汚染水対策スケジュール (1/2)

2023年2月3日
東京電力ホールディングス株式会社

- 実施計画Ⅱ 2.50（ALPS処理水希釈放出設備及び関連施設）及び実施計画Ⅲ 第3編1.9（ALPS処理水希釈放出設備の運転管理について）は、令和4年7月22日に原規規発第2207222号にて認可を頂いている。
- 現在、ALPS処理水の海洋放出に向けて、放水設備の工事を進めているが、外洋上での放水口ケーソン設置工事の設置状況や放水トンネル工事での施工方法確定を踏まえて、トンネル延長距離の記載の適正化に伴う実施計画への反映が必要な状況。また、設備の運転手順書を作成中であるが、そこで検討した内容を踏まえ、設備の運転手順の最適化に伴う実施計画への反映が必要な状況。
- 上記について、「ALPS 処理水海洋放出運用体制の変更及び ALPS処理水海洋放出時の測定・評価対象核種の選定」に係る実施計画の補正申請に合わせて、実施計画へ反映したいと考えている。なお、本反映については、既認可事項（施設の安全対策や設備の機能・性能）に影響を与えるものではないと判断している。

図-9 セグメント標準断面図 (延長方向)

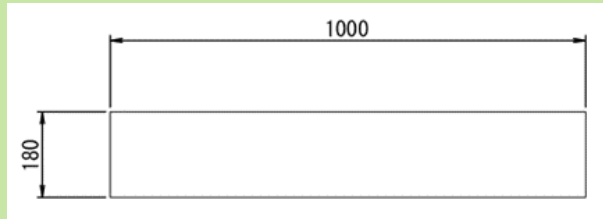
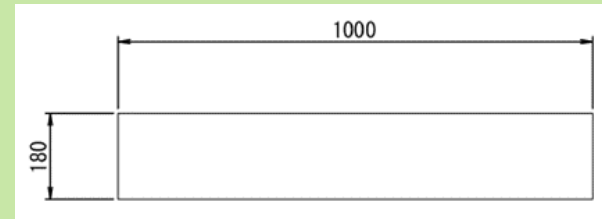
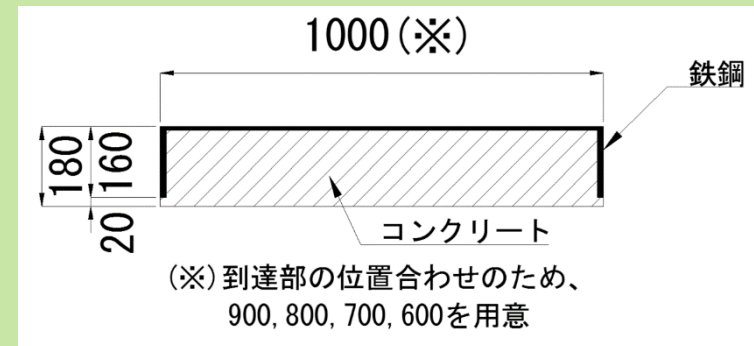
| No. | 該当スライド | 反映内容 | 理由 |
|-----|----------|---|--|
| 2 | P4,5,6,7 | 放水トンネル ＜構造＞ 鉄筋コンクリート造 (コンクリート：42N/mm ² , 鉄筋：SD345) ⇒ 鉄筋コンクリート造 (コンクリート：42N/mm ² , 鉄筋：SD345) 鉄鋼コンクリート造 (コンクリート：42N/mm ² , 鉄鋼：SM490A) | 放水口ケーソンと放水トンネルの最終的な接続箇所の施工方法確定に伴い、トンネル軸方向距離の最終調整が必要であることから、構造仕様に鉄鋼コンクリート造を追加する。 |

| 現 行 | 反 映 後 |
|--|---|
|  <p>図-8 セグメント標準断面図 (円周方向)</p> |  <p>図-7-2 放水トンネル断面図 (鉄鋼コンクリート造)</p>  <p>図-8-1 セグメント標準断面図 (円周方向) (鉄筋コンクリート造)</p>  <p>図-8-2 セグメント標準断面図 (円周方向) (鉄鋼コンクリート造)</p> |

図-9-1 セグメント標準断面図 (延長方向)

図-9-2 セグメント標準断面図 (延長方向)
(鉄鋼コンクリート造)

図-3 受入、測定・確認、放出工程の手順

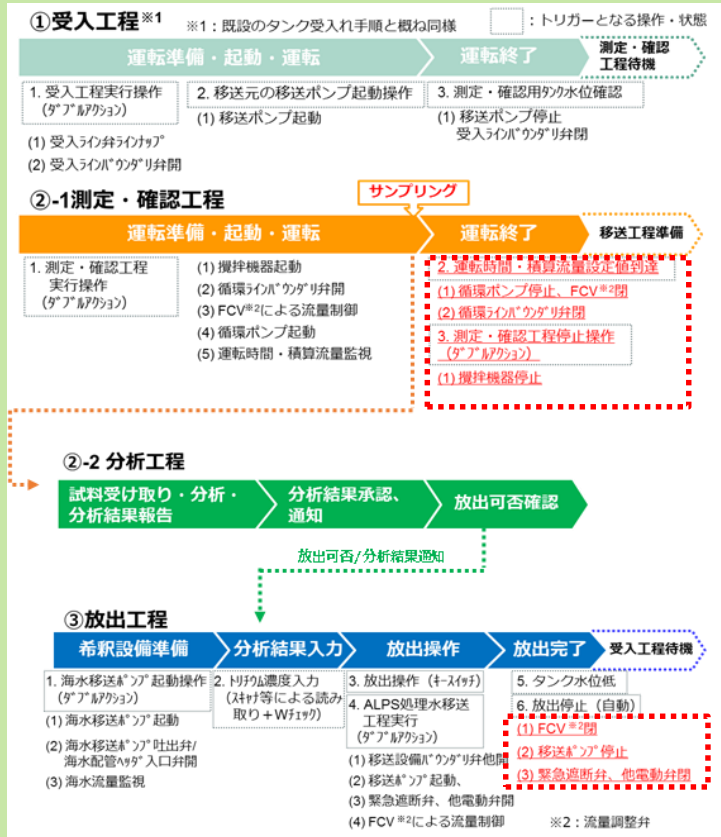
| No. | 該当スライド | 反映内容 | 理由 |
|-----|-------------|-------------------------------------|---|
| 4 | P9 | 測定・確認工程の起動手順の適正化 | 正しい起動手順とするため。(図-3及び図-6に正しい起動手順が記載されている。) |

図-6 測定・確認工程の設備状態 (起動～運転)

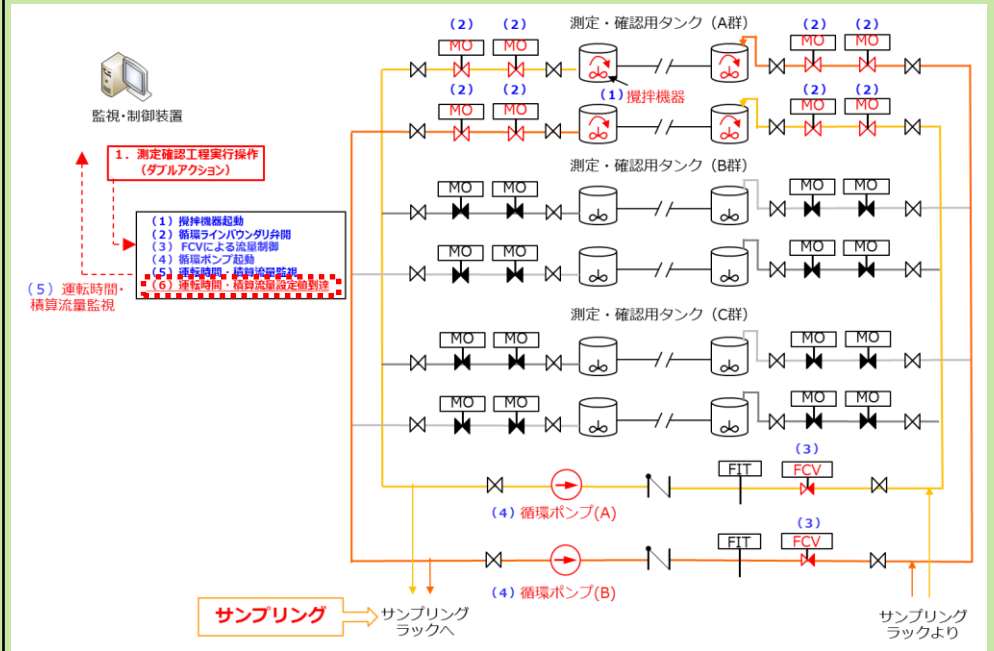
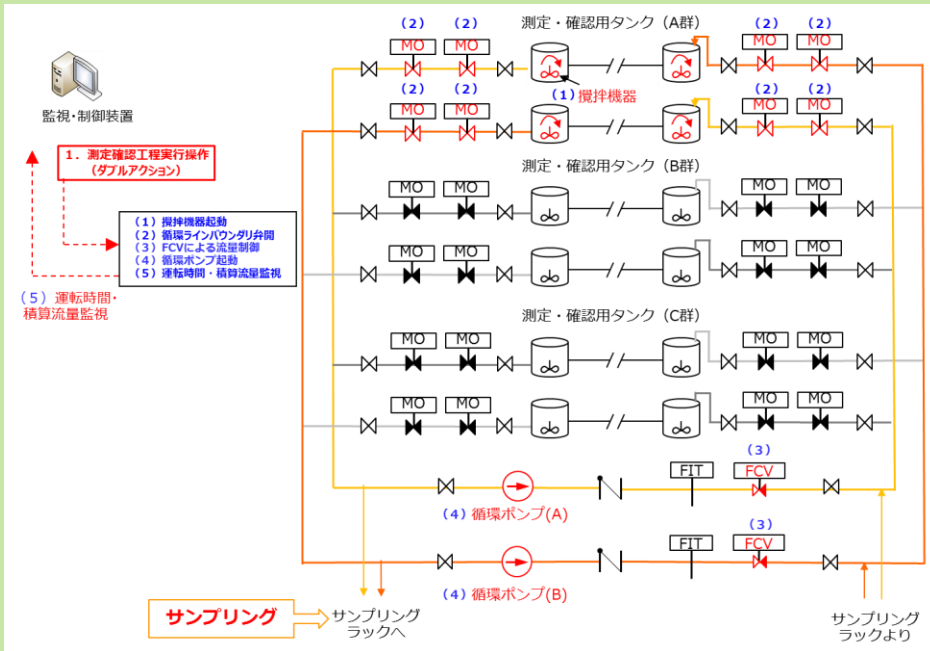
| No. | 該当スライド | 反映内容 | 設計及び運用への影響 |
|-----|----------|---|---|
| 4 | P9 | 測定・確認工程の起動手順の適正化 【現行】 「循環ラインバウダリ弁開」 ↓ 「循環ポンプ起動」 ↓ 「FCVによる流量制御」 【反映後】 「循環ラインバウダリ弁開」 ↓ 「FCVによる流量制御」 ↓ 「循環ポンプ起動」 | 他の図に記載している正しい起動手順とする適正化であり、施設の安全性や設備の機能・性能に影響はない。 |

図-15 放出工程の設備状態 (放出操作～ALPS処理水移送開始)

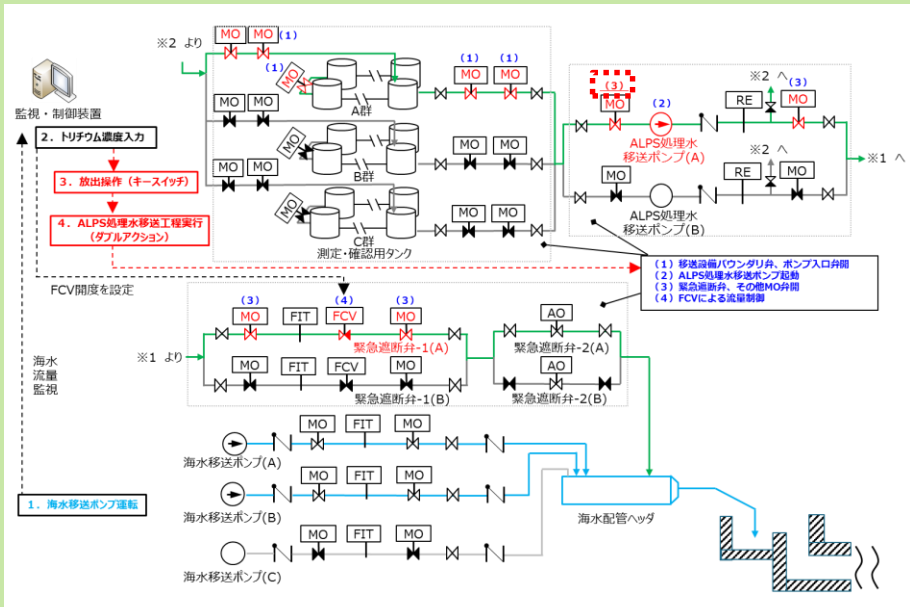
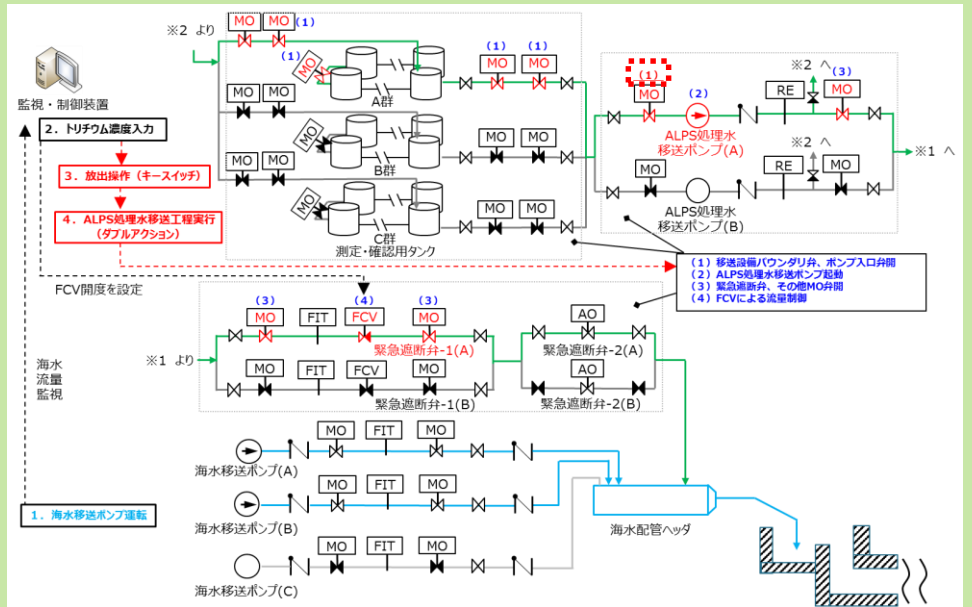
| No. | 該当スライド | 反映内容 | 理由 |
|-----|-------------|-------------------------------------|---|
| 7 | P8,12,15 | 弁名称の適正化 「他電動弁」「他MO弁」 ⇒その他MO弁 | 「その他MO弁」に記載を合わせるため。(図-15、16及び図-18には「その他MO弁」と記載されている。) |
| 9 | P13 | ALPS処理水移送ポンプ入口弁の附番の適正化 | ポンプ入口弁が最初に「開」となるため。(図-15の凡例では、最初に「開」としているため。) |
| 10 | P14 | タンク入口弁の附番の適正化 | タンク入口弁に附番が振られていないため。(図-15及び図-18には附番が振られている。) |
